坂出発電所5号機建設計画  
環境影響評価方法書  
補足説明資料

令和8年2月

四国電力株式会社

## 火力部会 補足説明資料 目次

図 21-1 最寄りの学校等までの距離

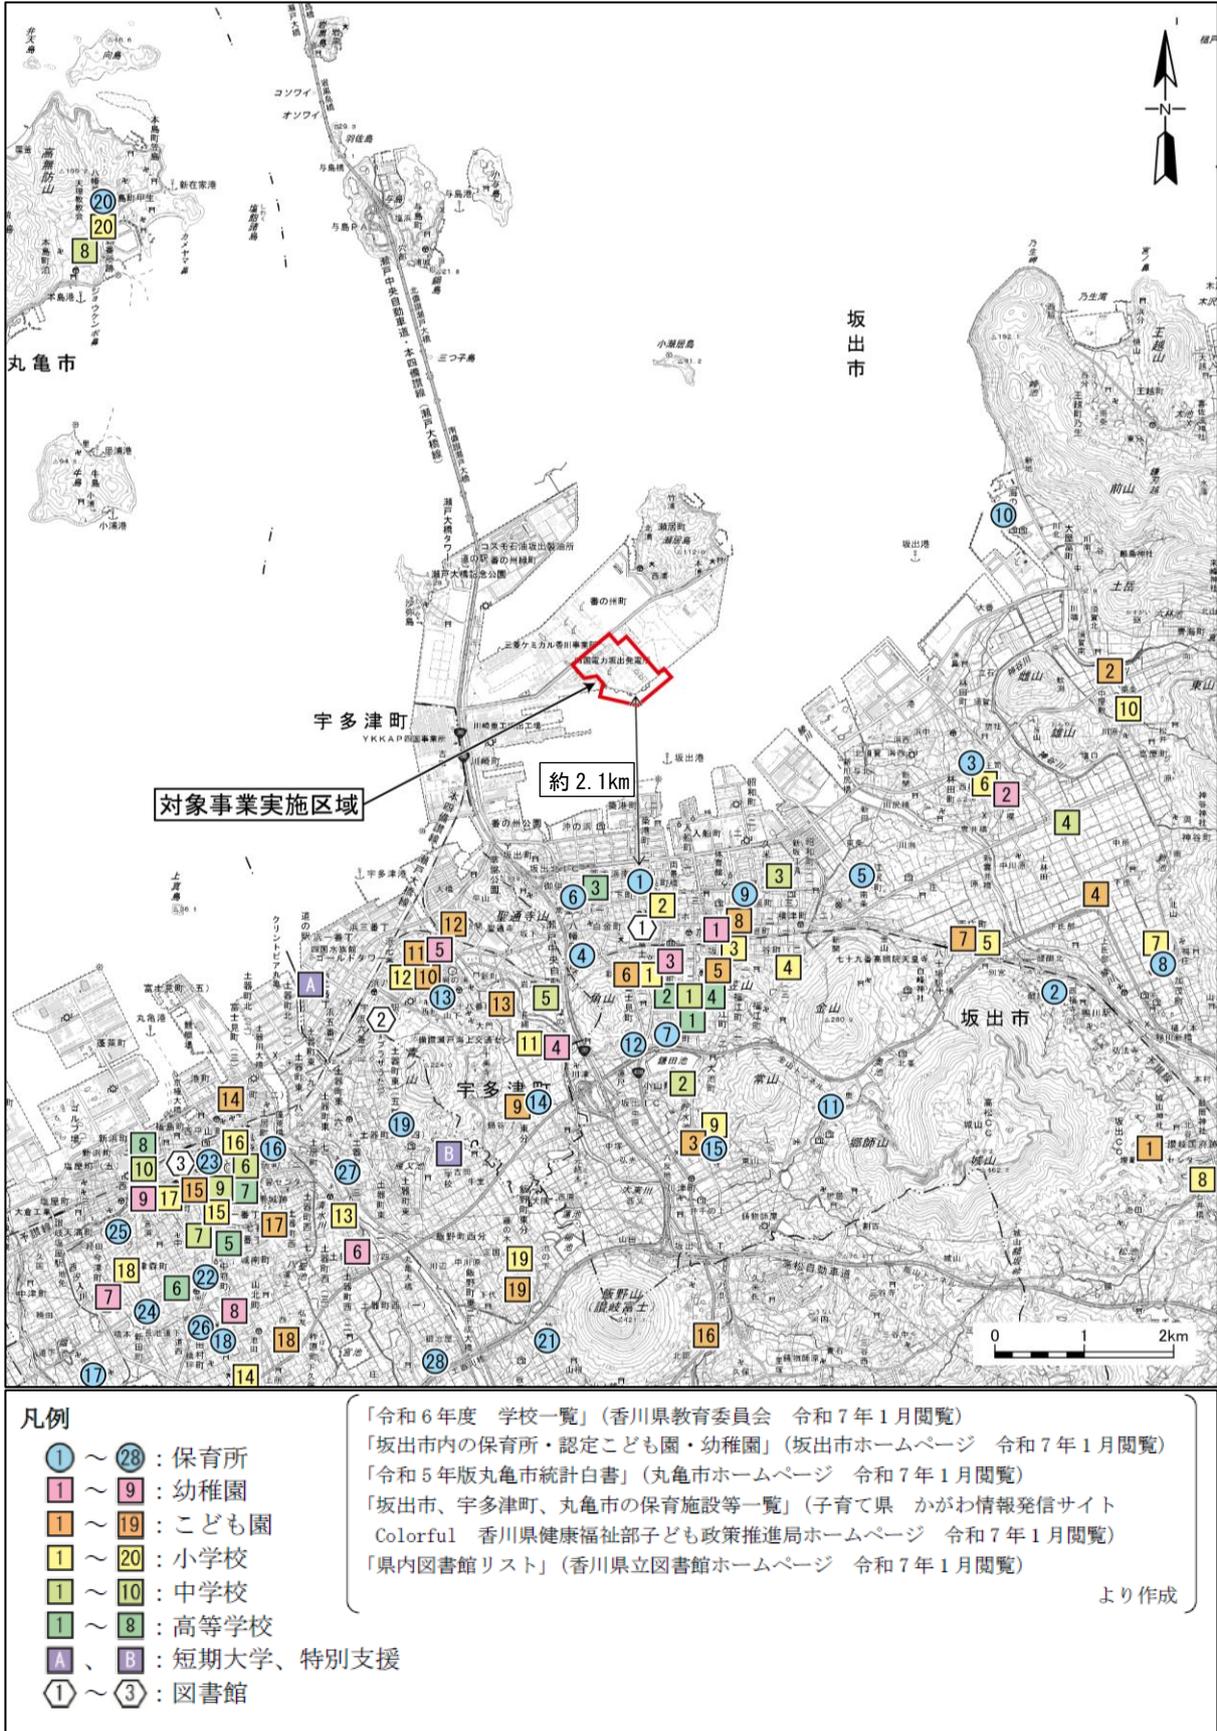
配慮を要する各施設等までの距離を表中に追記して下さい。主要な施設までで構いませんので、図中にも距離を入れ込んでください。

ご指摘いただいた内容については、表 21-1～表 21-3 及び図 21-1, 21-2 にお示しするとおり、準備書において追記いたします。

図 23-1 風速階級別風配図（上層・年間）

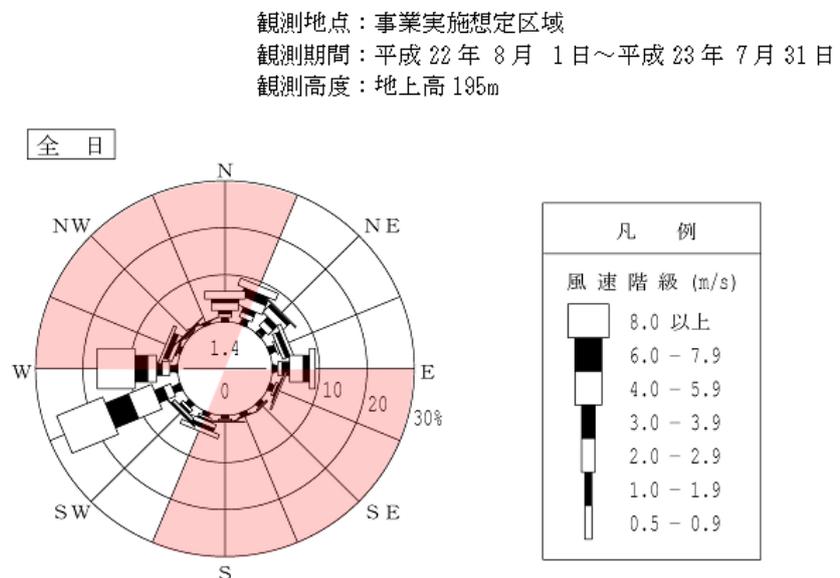
A案の場合、建物ダウンウォッシュの影響がありますが、年平均値には建物ダウンウォッシュの影響は小さいと考えても良いでしょうか？

建物ダウンウォッシュの発生を踏まえた年平均値については、予測計算を実施していないため、影響の程度について具体的な数字を持ち合わせておりませんが、煙突と周辺建物の配置状況等の関係から、建物ダウンウォッシュの発生する風向は西～北北東と東～南南西の範囲（図 23-1 の着色部分）が考えられます。坂出發電所 2 号機リプレース計画に係る環境影響評価で実施した上層気象観測結果によると、その範囲での風向の発生は年間の半数が該当し、比較的高いことから、年平均値にも一定程度影響する可能性があると考えられます。

そのような状況も踏まえ、当社は建物ダウンウォッシュの発生を回避する煙突高さである B 案（煙突高さ：88m）を選定することといたしました。

図 32-3 上層気象観測地点の状況

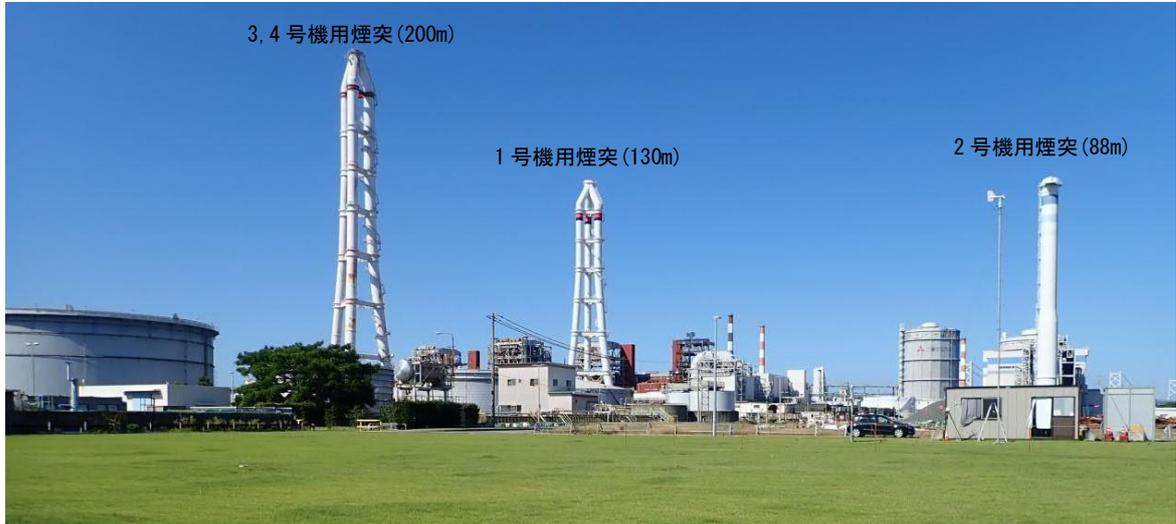
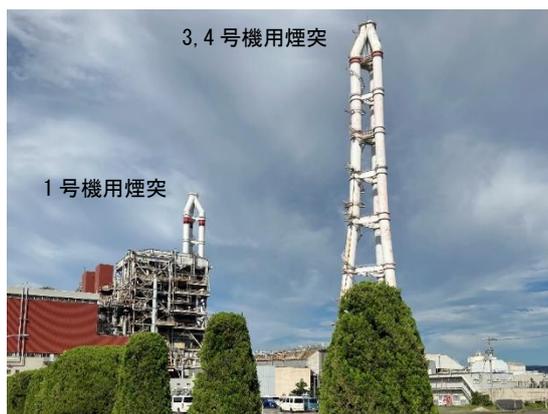
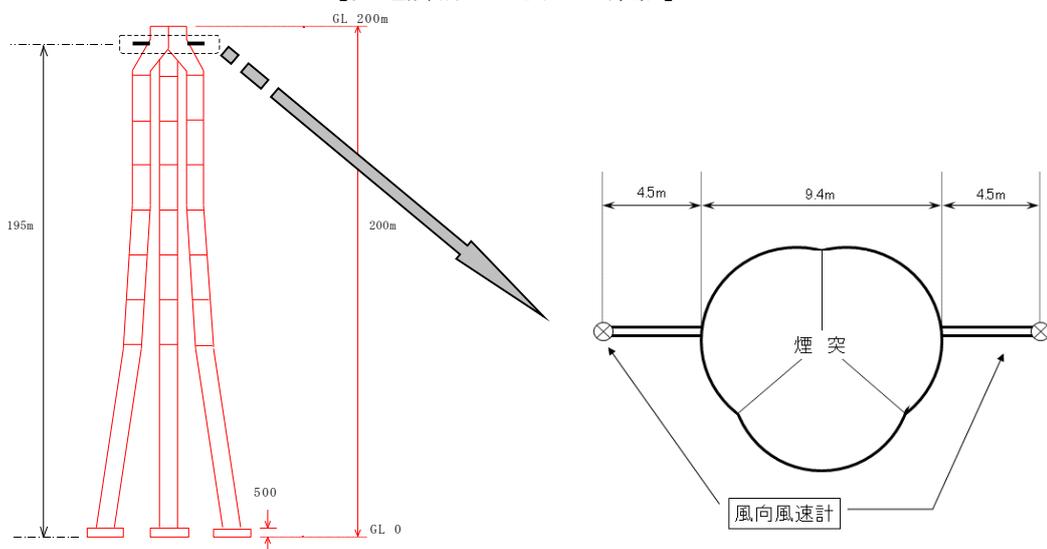
気象の現地調査地点の周辺状況を写真でご説明ください。また、上層気象観測を行う既設煙突での風速計設置状況についてご説明ください。

また、上層気象観測の周辺状況及び設置状況は、図 32-3 にお示しいたします。

上層気象は、既設 3, 4 号機用煙突 (200m) の 195m 地点に設置した 2 台の風向風速計にて観測しています。

図 32-2 風速推定方法

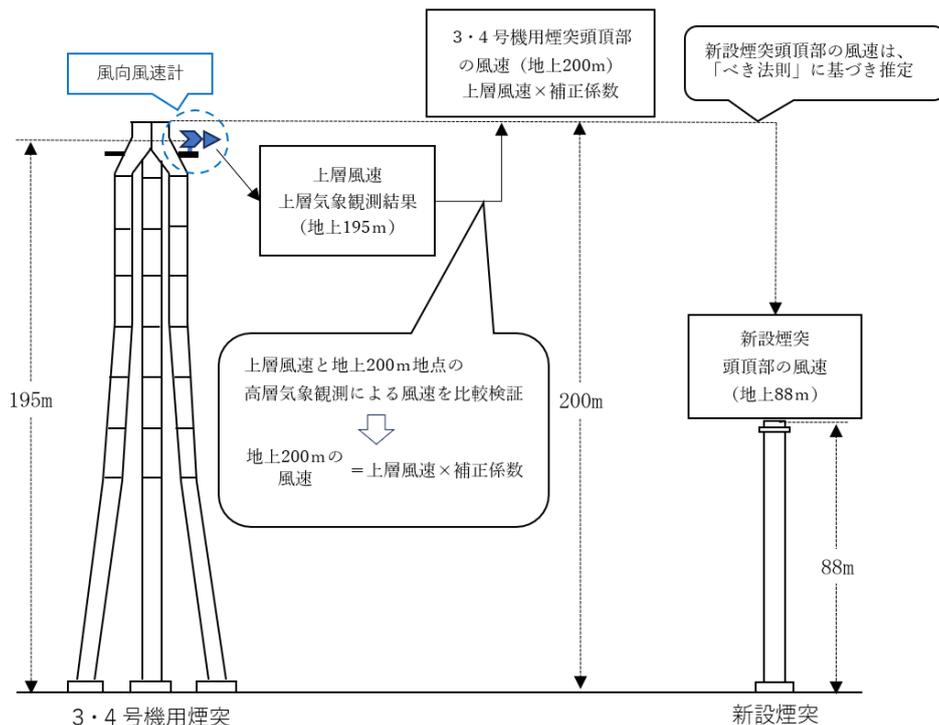
既設煙突に設置された2台の風速計から上層気象観測データを求める場合、風向や煙突の影響などの補正を行うことになるとと思いますが、その計算手法についてご説明ください。風向別の補正係数などについてもわかればご説明ください。また、5号機煙突高度88mの風速はべき法則で推定することになりますか？

地上 195m地点の上層気象観測結果から新設煙突頭頂部における風向・風速を推定する手法は次のとおり計画しております。

地上 195m地点の上層気象観測で得られた風速と地上 200m 地点の高層気象観測により得られた風速を比較検証し、補正係数を算出のうえ、次式により地上 200m 地点の風速を推定する計画です。

上記①により補正算出した地上 200m 地点の風速をもとに、べき法則により推定する計画です。

風向の補正については、上層気象観測と高層気象観測の風向を比較検証し、必要により風向の補正係数を算出する計画です。
